Boletim Técnico nº 26

Data: 27/03/2024

Título: Alteração da fixação do termostato de segurança no cozedor de aço inox

Figura 1: Modelo de termostato descontinuado

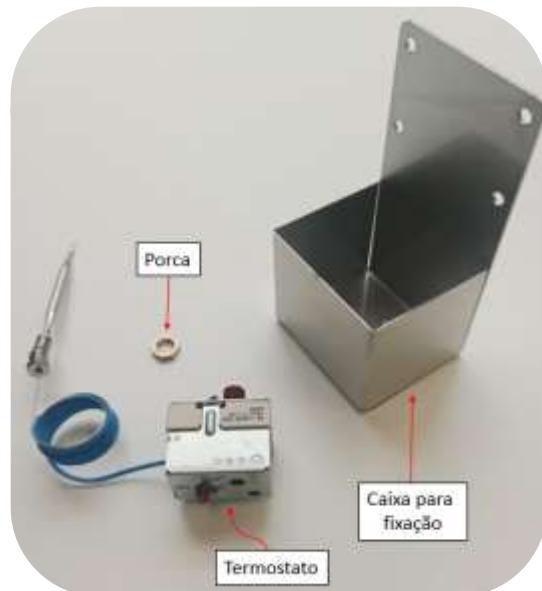
2. Identificação dos componentes nos modelos antigos: Os equipamentos comercializados conforme o número de série final mencionado anteriormente, contém o modelo de termostato representado abaixo na figura 1.

3. Identificação dos componentes nos modelos atuais: Os equipamentos com número de série inicial utilizam o termostato **67051/903**.

Figura 2 Nova fixação do termostato

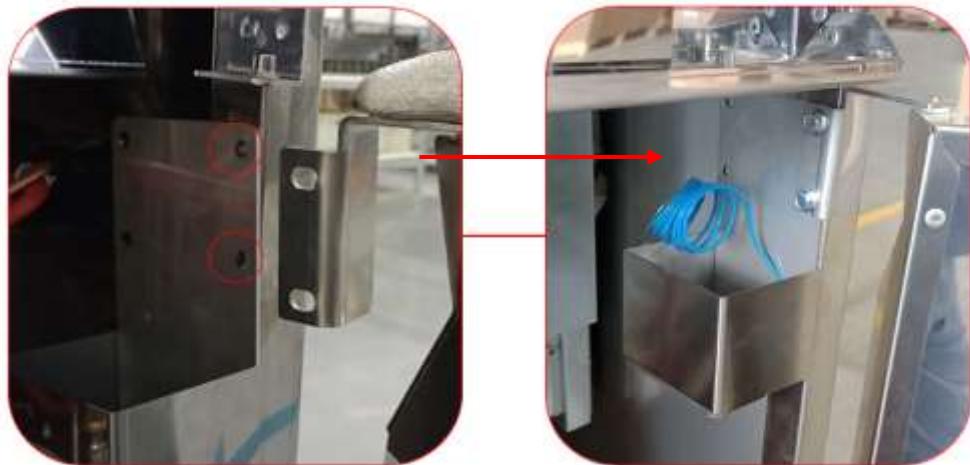
5. Fixação do novo termostato para a substituição dos termostatos antigos

O termostato passará a ser fixado junto a dobradiça da porta e deve seguir as instruções a seguir.

5.1. Remover os parafusos que fazem a fixação da dobradiça da porta e posicionar o suporte nas furações, fazer o aperto em conjunto.

Figura 3 Indicação do termostato para cozedores largura de 400mm

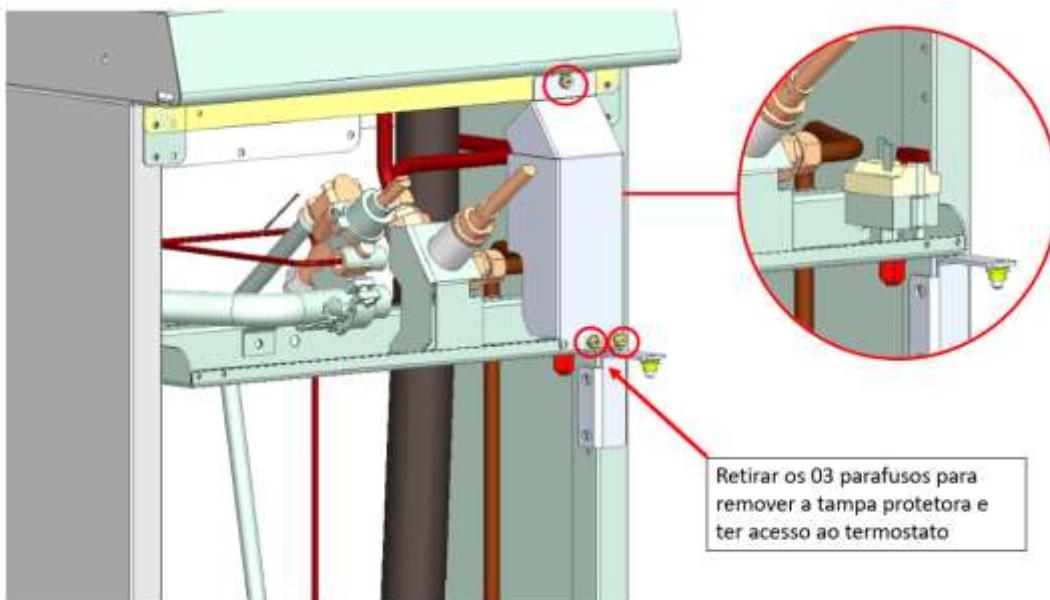
6.2. Após remover o painel, terá acesso para remover o termostato danificado.
